**Avis délibéré de la Mission Régionale  
d'Autorité environnementale Auvergne-Rhône-Alpes  
relatif au projet de modification n°1 du plan local d'urbanisme  
de la commune de Saint-Ours-les-Roches (Puy-de-Dôme)**

Avis n° 2018-ARA-AUPP-00497

Plan de l'OAP concernant le secteur du parc de Vulcania (Ult)

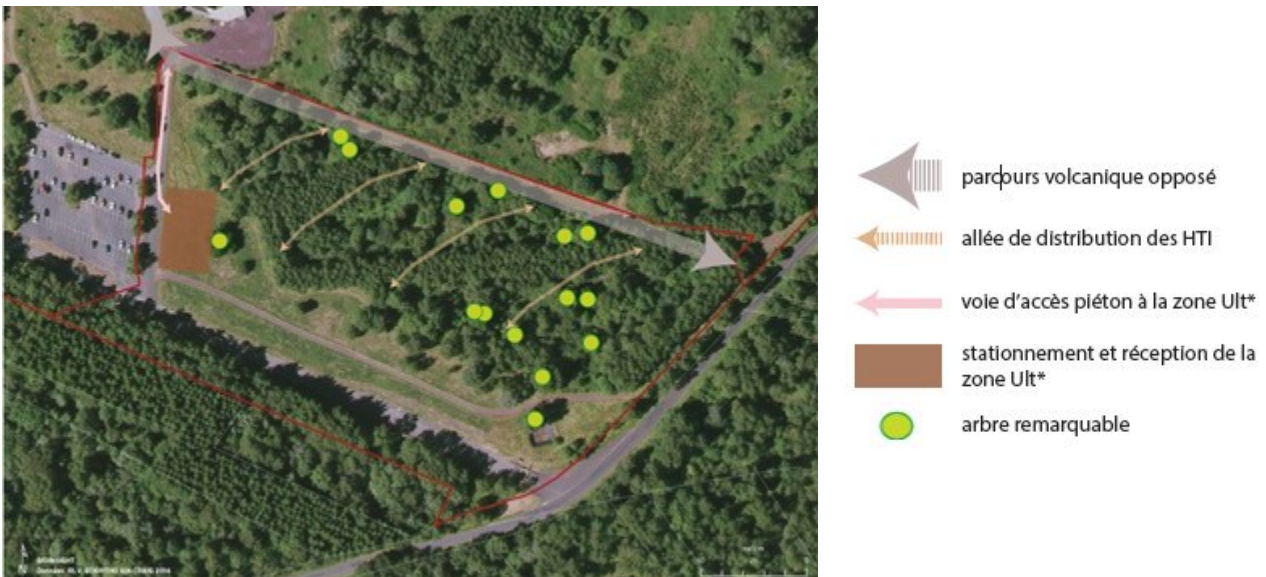
En termes de délimitation, la pertinence de la délimitation de ces continuités, au sein de l'OAP, au regard de la cartographie des habitats naturels produite dans l'état initial, n'est pas apparente.

Par ailleurs, les prescriptions s'appliquant à ces continuités écologiques et paysagères protégées détaillées dans le règlement (p.4 et 5) autorisent les travaux de défrichement en zone Ult (Vulcania) « *à la double condition que l'aménagement concerne un équipement de loisirs et son bâtiment fondé sur une superstructure surélevée de type rail (manège) et que le défrichement ne doit pas s'étendre à moins de 50 m de la limite nord du parc Vulcania matérialisée par une clôture* ». Cette disposition ne permet pas une prise en compte satisfaisante des enjeux de continuité écologique existant sur ce secteur.

De même, sont autorisés « *les travaux de défrichement pour la création de nouvelles poches de stationnement dans le parc Vulcania (zone Nlt) à la double condition que ces poches de stationnement soient créées dans le secteur de « continuités écologiques et paysagères boisées » le plus à l'est dans la zone Nlt (voir OAP) et que le défrichement laisse des îlots boisés dans ce secteur de « continuités écologiques et paysagères boisées » le plus à l'est dans la zone Nlt* » : les enjeux de continuité sont là aussi trop peu pris en compte.

Par ailleurs, des « arbres remarquables » sont identifiés dans l'OAP : afin de procurer à ceux-ci une protection suffisante, l'Ae recommande de les identifier sur le plan de zonage au titre de l'article L.151-23 du code de l'urbanisme.

D'autre part, la partie de l'OAP consacrée à la zone Ult\* dédiée à l'hébergement touristique ne permet pas de s'assurer d'une prise en compte suffisante du paysage par l'aménagement. En particulier, la disposition visant à « *favoriser les vues vers les puys depuis les HTI (unités d'hébergement touristique individuel)* » (OAP, p.4) conduira nécessairement à une covisibilité entre les aménagements et les puys. **L'Autorité environnementale recommande ainsi de détailler les orientations permettant de s'assurer de la bonne insertion paysagère des unités d'hébergement prévues.**

Enfin, il est prévu d'aménager sur ce secteur, à proximité d'un parking existant d'environ 150 places, une aire de stationnement et de réception : dans le cas où cette aire de stationnement serait justifiée<sup>9</sup>, **l'Autorité environnementale recommande de préciser les règles d'implantation de cet aménagement potentiellement impactant en termes d'artificialisation des sols et d'insertion paysagère.**

**L'Autorité environnementale recommande de réexaminer les dispositions prescriptives du projet de modification du PLU de façon à assurer la bonne prise en compte des enjeux liés aux milieux naturels.**

**Sur la base d'une analyse paysagère renforcée, l'Autorité environnementale recommande en particulier que des règles plus précises soient définies sur l'ensemble du secteur Ult, où des hauteurs de construction maximale importantes sont permises (16 m), et plus particulièrement sur les deux secteurs d'implantation où cette hauteur est rehaussée à 18 mètres afin de garantir une insertion paysagère exemplaire des constructions, non seulement en vision depuis la route départementale attenante (RD941), mais également depuis les puys alentours : puy des Gouttes et puy de Côme, en particulier.**
